Modulo per la presentazione delle osservazioni per i piani/programmi/progetti sottoposti a procedimenti di valutazione ambientale di competenza statale

ID: Codice procedura (ID_VIP/ID_MATTM): 12691

“Progetto di un impianto eolico denominato "Pitigliano" ubicato nei comuni di Pitigliano (GR) e Sorano (GR) costituito da 20 (venti) aerogeneratori di potenza nominale 7,0 MW per un totale di 140,0 MW con relative opere connesse ed infrastrutture indispensabili”

Immagine 1. Vincoli ex art. 136 del CBC dal PIT della Regione Toscana e zona approssimativa dove è progettato l'impianto industriale.

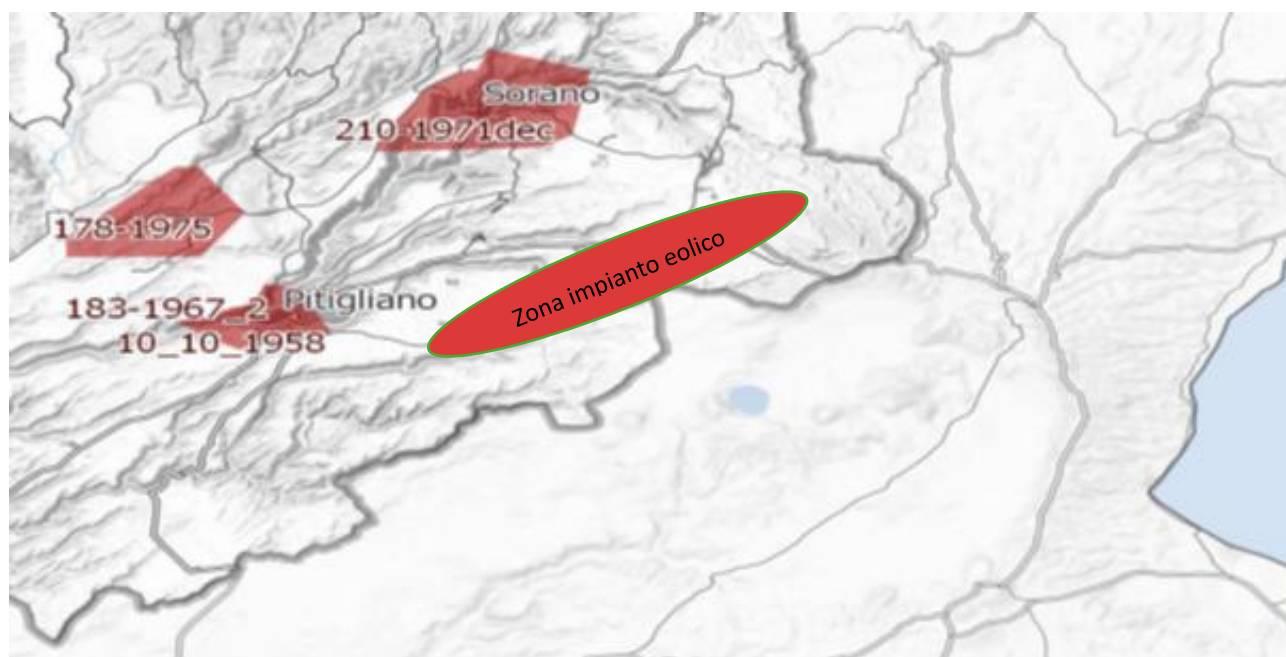
Inoltre, come sostiene la Proponente parte dell'impianto si verrebbe a trovare a 3,5 km dal centro abitato di Sorano. Infatti, tre degli aerogeneratori WTG 08, 09, 10 sono addirittura all'interno delle fasce di rispetto dei 3 km del suo vincolo paesaggistico di notevole interesse pubblico ex art 136 del CBC. Si evidenzia che così si crea

un'ulteriore incompatibilità con la tutela del Paesaggio.

Immagine 3. Cumulo di una parte di impianti eolici, fotovoltaici e geotermici industriali in progettazione ed esistenti intorno all’eolico industriale “Pitigliano”.

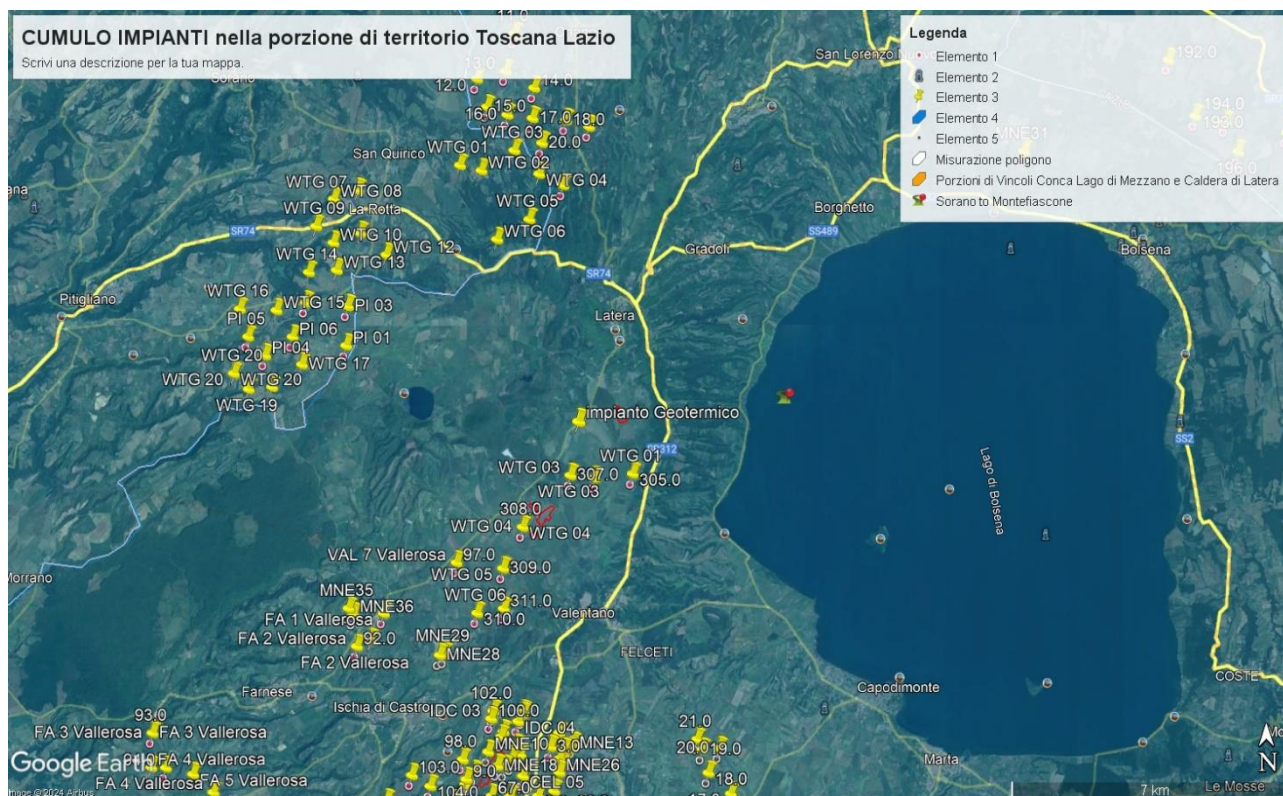
Tornando alle Linee guida nazionali, l’allegato IV dedica il paragrafo 3 agli impatti visivi e quelli sui Beni Culturali, Paesaggistici, Naturalistici e Culturali, dove viene detto che la valutazione dell’impatto visivo dovrà essere effettuata tenendo conto “**degli elementi caratterizzanti e qualificanti il paesaggio, effettuata alle diverse scale di studio (vasta, intermedia e di dettaglio...**”. Le analisi debbono non solo definire l’area di visibilità dell’impianto eolico industriale, **ma anche il modo in cui l’impianto viene percepito all’interno del bacino visivo**. Le analisi visive debbono inoltre tener in opportuna considerazione **gli effetti cumulativi derivanti dalla compresenza di più impianti**”. Nella Relazione Paesaggistica e nello Studio di Impatto Ambientale prodotte dalla proponente come già evidenziato è stato ignorato il vincolo paesaggistico di notevole interesse pubblico ex articolo 136 del Codice dei

Beni Culturali “*Ambito paesaggistico, geologico e geomorfologico dell’orlo della caldera di Latera ...*” Non vengono nemmeno citati gli impianti eolici in progetto al MASE, il “Rempillo” (6 aerogeneratori) e un altro in verifica amministrativa di 14 aerogeneratori e 72, 6 MW. Ad oggi nei territori di Pitigliano, Sorano e in quello limitrofo potenzialmente potrebbero essere insediati 40 aerogeneratori alti 200 metri e larghi 170. Ma la proponente non cita neanche altri impianti che creerebbero il cumulo e quindi maggiore impatto. Infatti, sul territorio della “Città del Tufo” (Sorano e Pitigliano) impatterebbero anche l’impianto eolico “Montarzo” di Onano con 13 aerogeneratori con le dimensioni ricordate, l’altro eolico industriale nel territorio di Valentano con sette aerogeneratori (stesse dimensioni), gli impianti di Farnese con un minieolico di 3 Torri alte 60 metri già installate in località Poggio del Crognolo e l’impianto eolico industriale “Vallerosa” (7 aerogeneratori alti 200 metri e larghi 158 metri) in procedura VIA presso la Regione Lazio. Inoltre, altri impianti del minieolico già presenti a Valentano, Cellere e Piansano e due progetti eolici industriali con le stesse dimensioni (200 m x 170 m) nel Comune di Ischia di Castro. La valutazione del cumulo non prende neanche in considerazione gli impianti industriali di fotovoltaico e agrivoltaico in progetto a Farnese, Valentano, Ischia di Castro, Cellere. L’impianto geotermico in procedura Via al MASE, progettato nella Caldera di Latera. Quindi è stata effettuata una valutazione del potenziale impatto cumulativo non veritiera a dispetto di quanto affermato dalla proponente che sostiene di aver preso in considerazione uno spazio di 10 km intorno al suo impianto per gli impatti che si creerebbero.

OSSERVAZIONE N.12

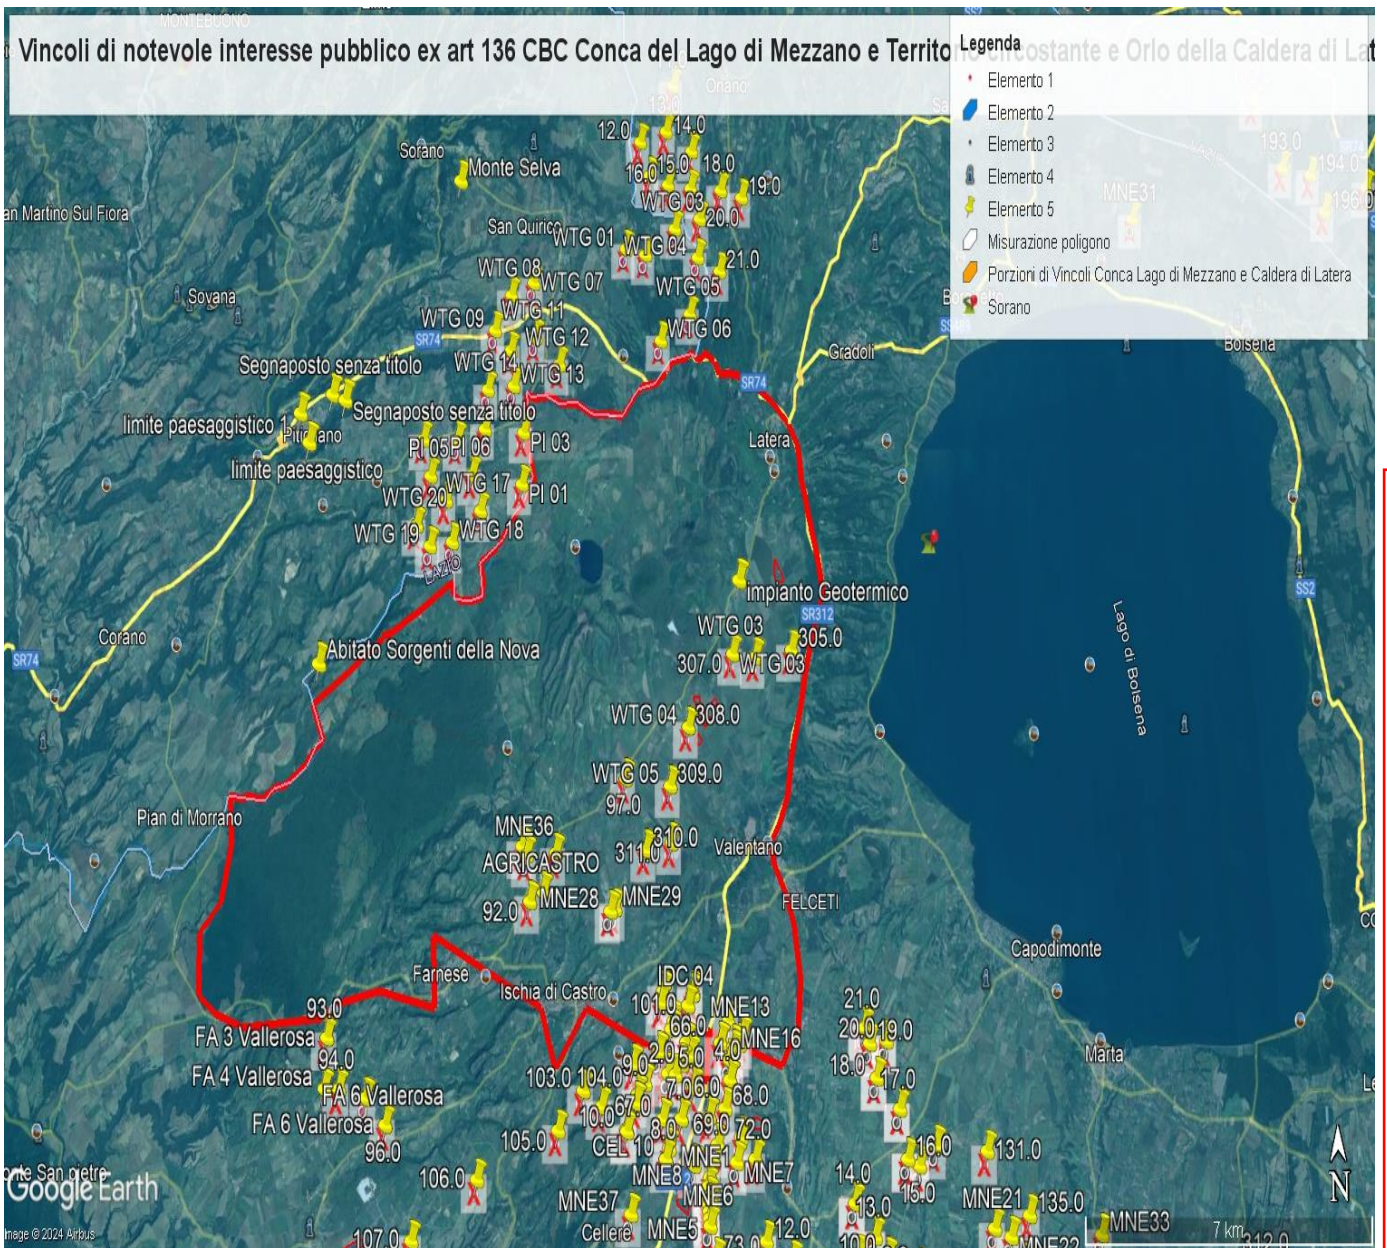
- 1) Lo studio presentato dal proponente nel "Report anemologico" si è basato su dati di parametri meteorologici estratti da un modello di rilevamento virtuale Virtual Met Mast (Vortex ERA - 5 series). Lo studio non riporta che tale modello sia stato validato con misure in sito. Una validazione del modello con misure rilevate sul posto per almeno un anno/ un anno e mezzo dovrebbe essere necessaria per garantire l'accuratezza della produzione energetica stimata.

- 2) Lo studio presentato nel "Report anemologico" riporta valori incoerenti di produzione energetica lorda e netta.
 - a. Nel paragrafo 5.2, Energy calculation, si stabilisce che usando il software Open Wind e il Wake Model Deep Array Eddy Viscosity, la produzione lorda dell'impianto risulta essere di 146,97GWh/anno, la produzione netta 143,59GWh/anno.

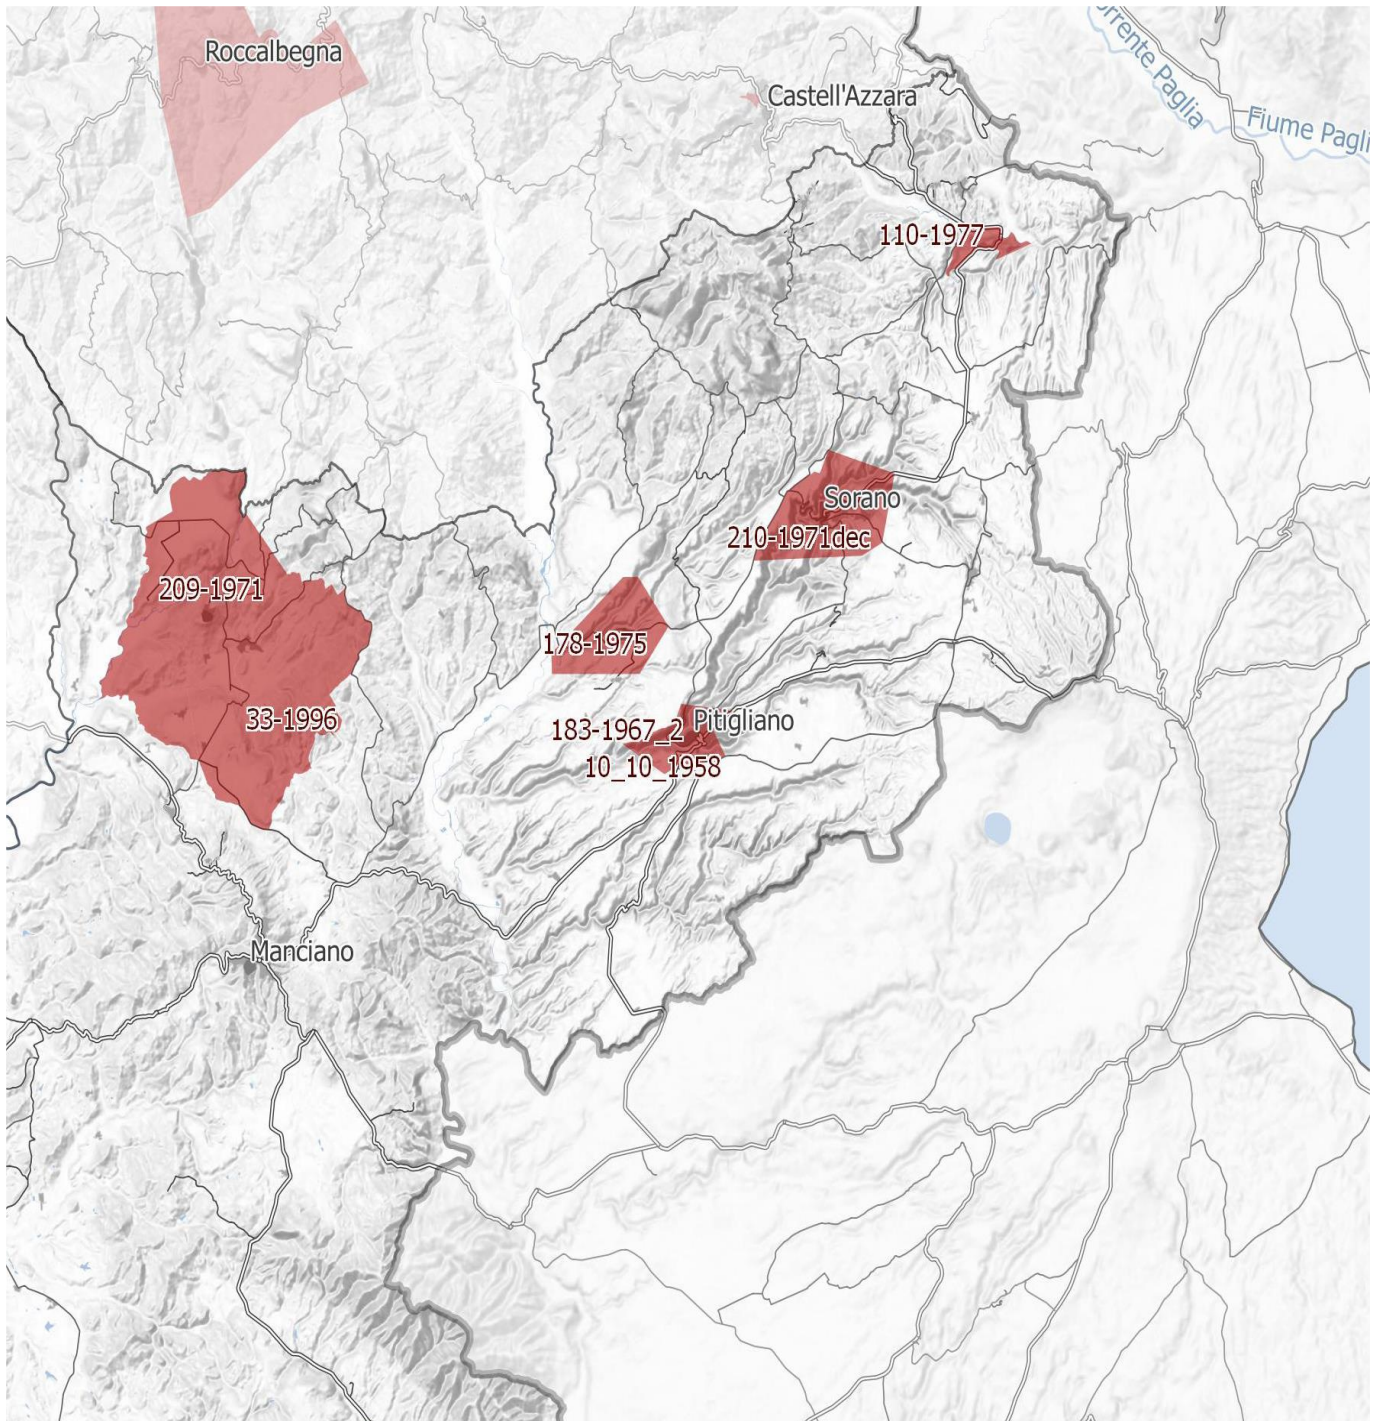
IMMAGINE n. 4 Si evidenzia che i tre aerogeneratori WTG 07, WTG 08 e WTG 09 impattano con il vincolo paesaggistico di notevole interesse pubblico del Centro Storico di Sorano. Il WTG 07 si troverebbe a 2828 m, WTG 08 2504 e WTG 09 2990. Il cavidotto dell'impianto invece impatta in buona parte del Vincolo paesaggistico ex art. 136 del CBC del Centro Storico di Pitigliano.
